Změna č..2 Územního plánu městyse Vysoký Chlumeč mění územní plán takto:

#### I. TEXTOVÁ ČÁST:

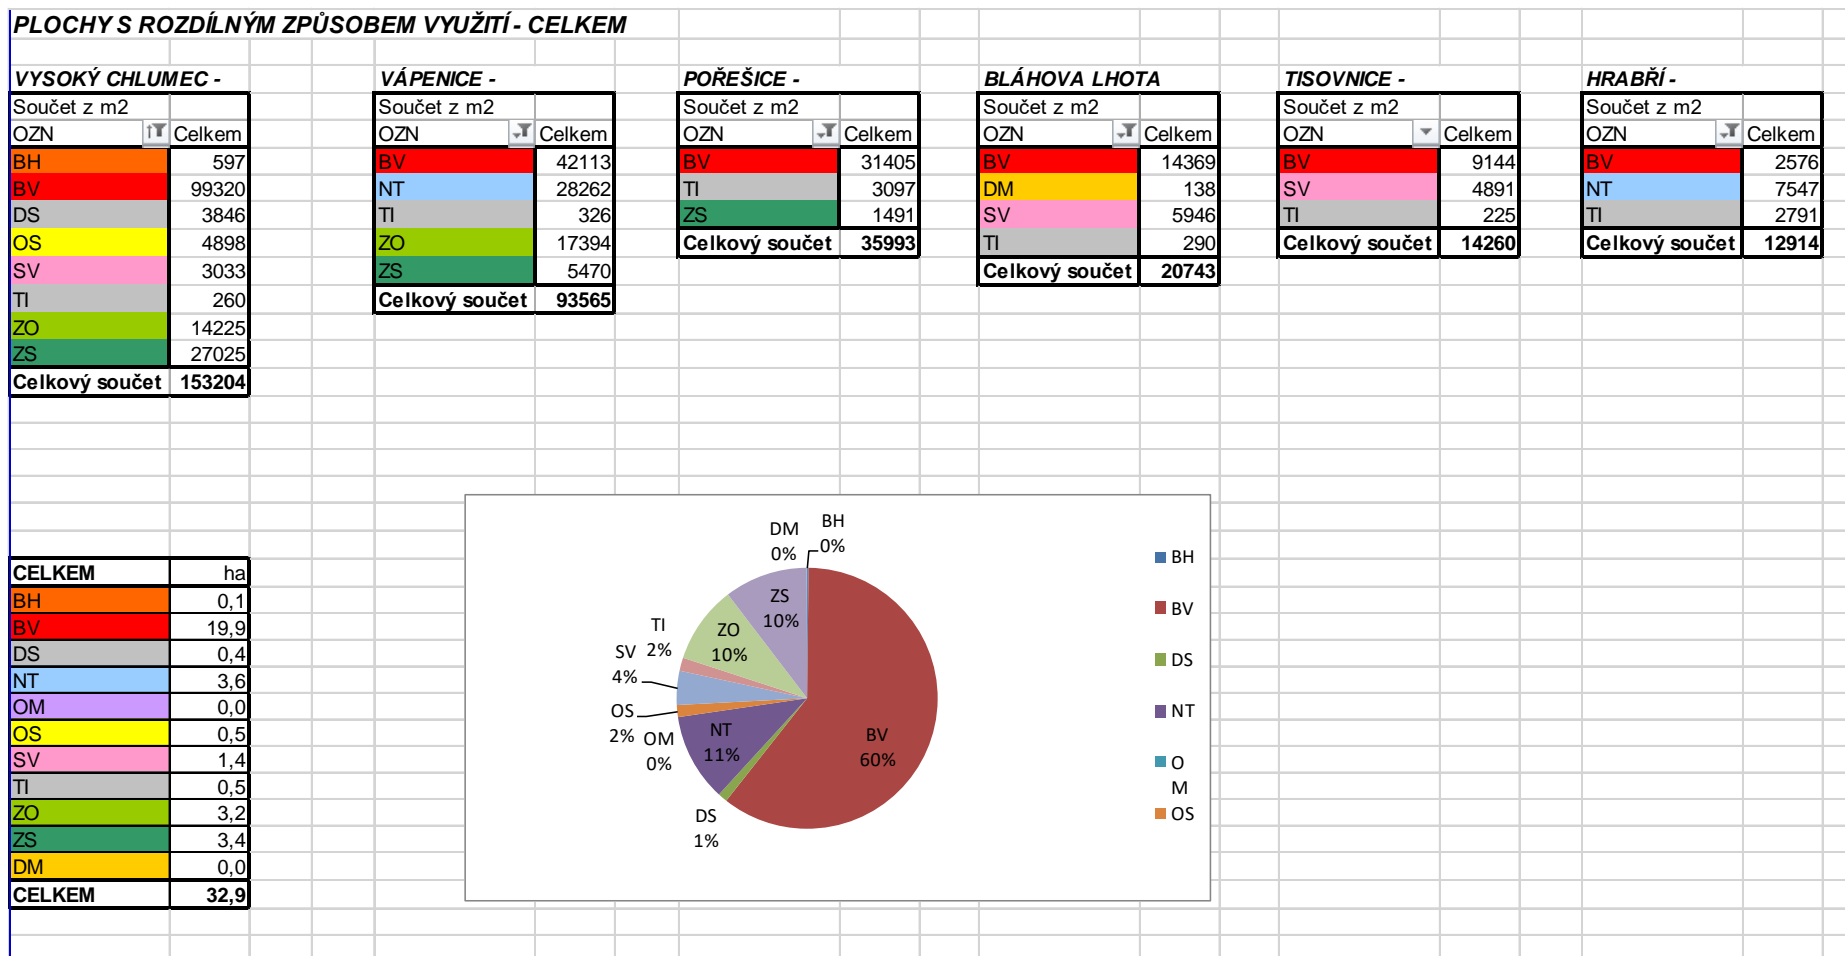
96. V tabulce „I.1P.5“ je pod řádkem „BI-R2“ vypuštěn žlutý řádek:
